Kópavogur - Kársnes. - Litlavör 15-23. Breytt deiliskipulag.

Litlavör 19

Tillaga að breyttu deiliskipulagi skv. 2. mgr. 43. gr. skipulagslaga nr. 123/ 2010

Erindi frá fundi skipulagsráðs nr. 121 þann 30. maí 2022/ one nr. 2204613

Skýringarmynd. Tillaga að breytttri ásýnd norðurhlíðar Mk. 1:250

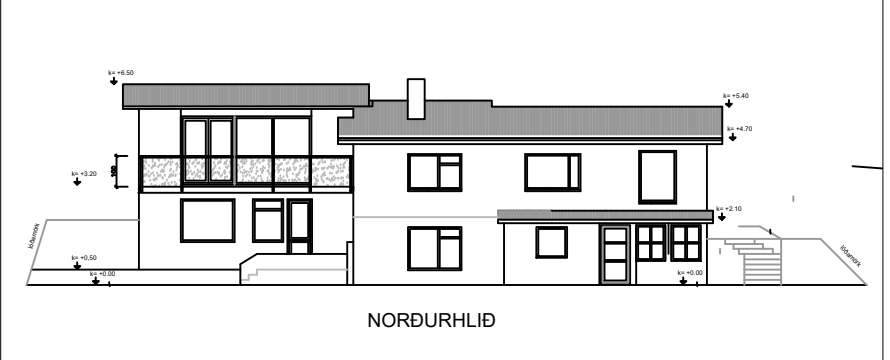
Í breytingunni felst að auka byggingarmagn parhússins úr 282 m2 í 328 m2. Svalir á norðurhlíð viðbyggingar fara út fyrir byggingarreit. Þakkantar á suður- og vesturhlíð fara um 20 cm upp fyrir hámarksveggghæð á hluta þaks.

Tillaga að breyttu deiliskipulagi Litluvarar 19 Mk. 1:250

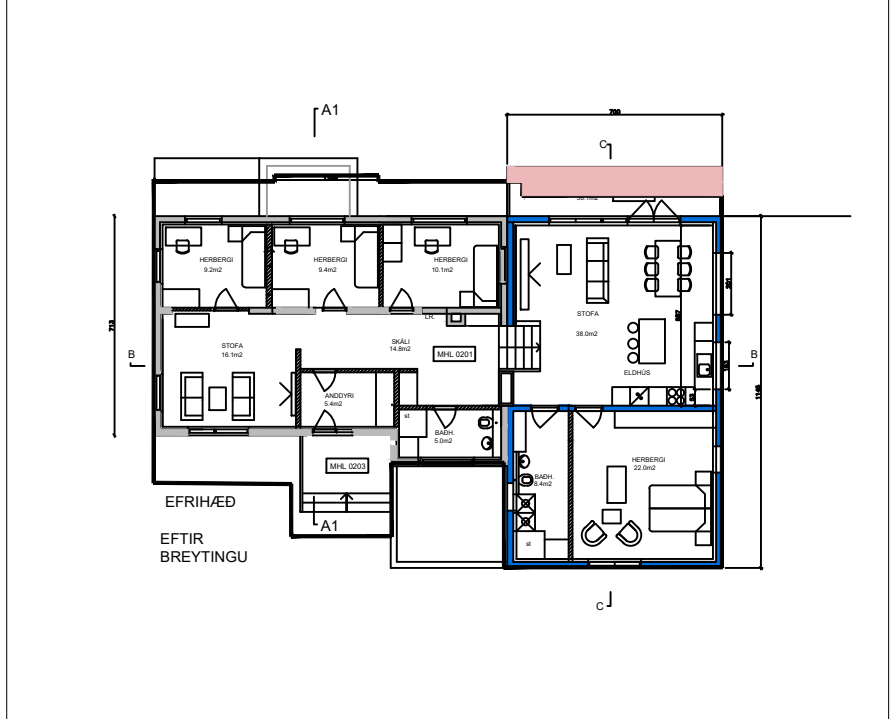
Stærð lóðar er 950 m2 og hámarks nýtingarhlutfall lóðar eykst úr 0.33 í 0.38

Hluti úr gildandi deiliskipulagi; Litlavör 15-23 samþykkt í bæjarstjórn 12. febrúar 2019 Mk. 1:1000

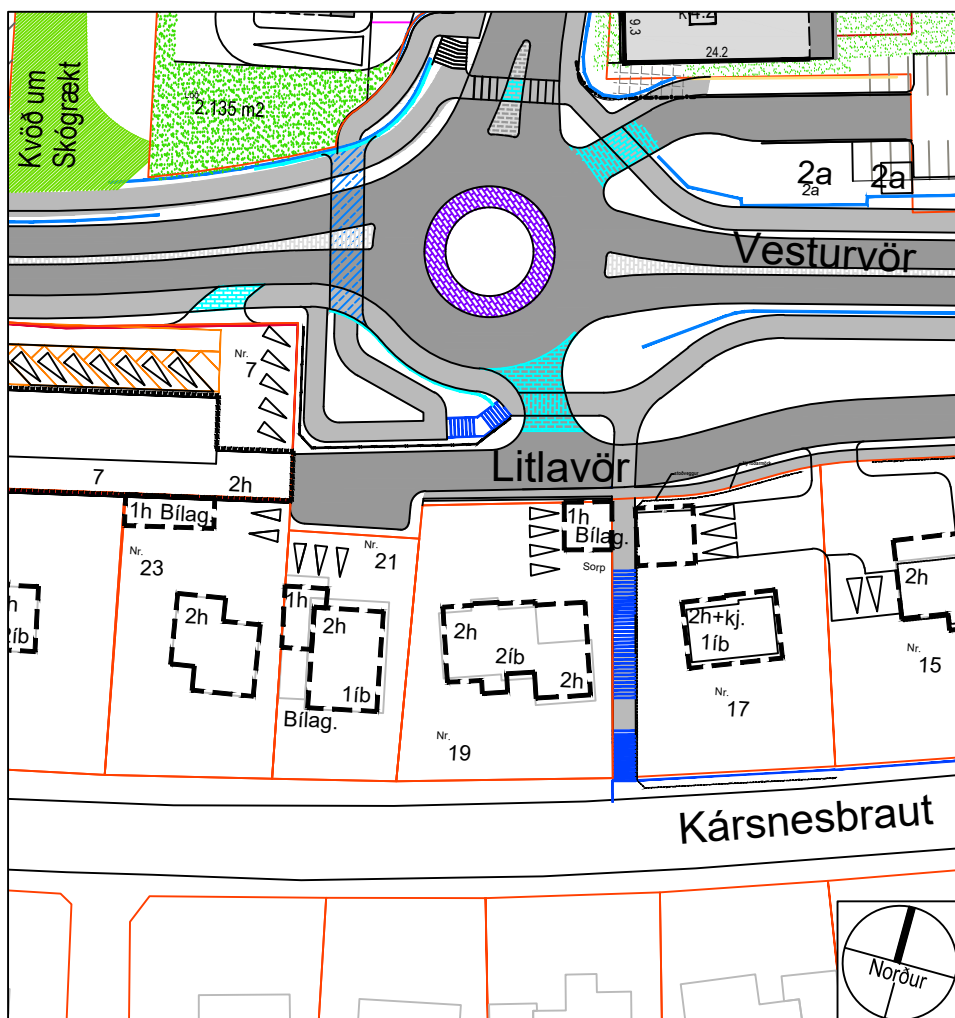
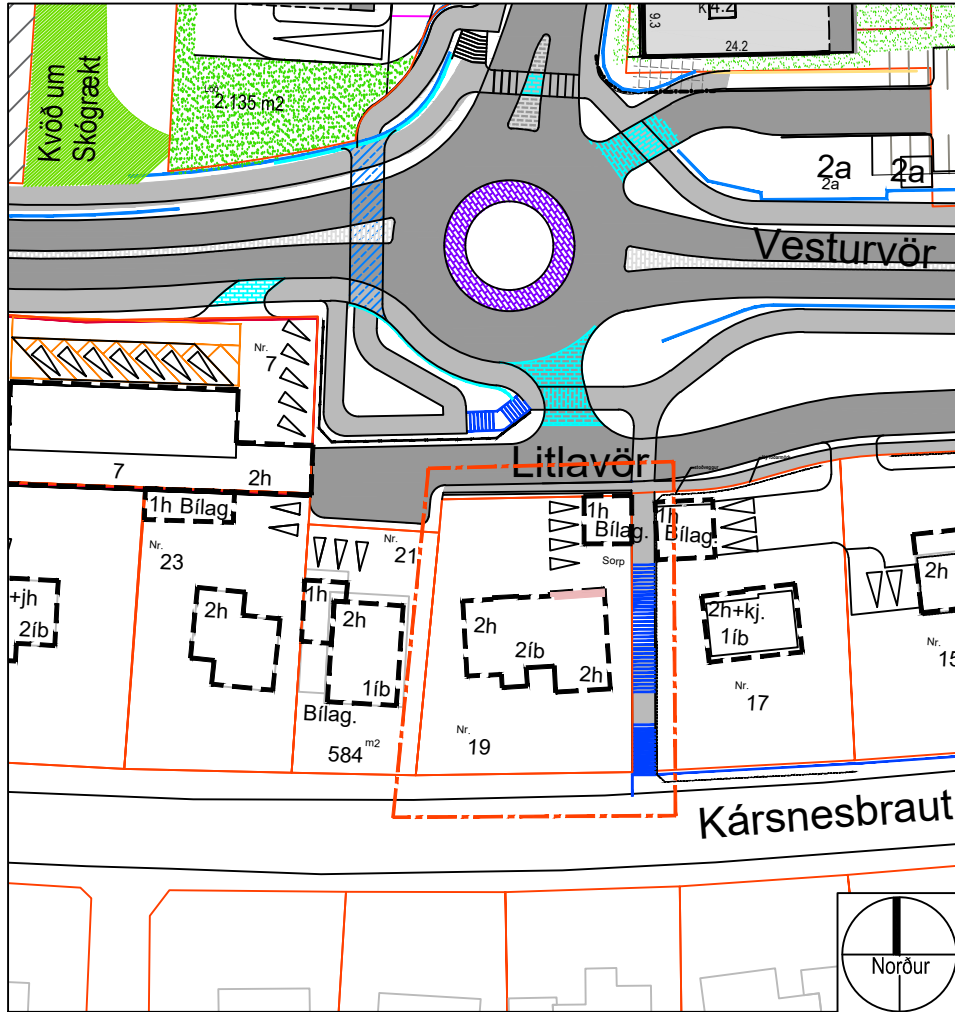
Lagt fram erindi Vilhjálms Hjálmarssonar arkitekts fh. lóðarhafa þar sem óskað er eftir breyttu deiliskipulagi að Litluvör 19. Samkvæmt gildandi deiliskipulagi er heimilt að byggja parhús á tveimur hæðum sem er 282 m2 að stærð ásamt stakstæðri bílageymslu sem er 38 m2 að stærð.
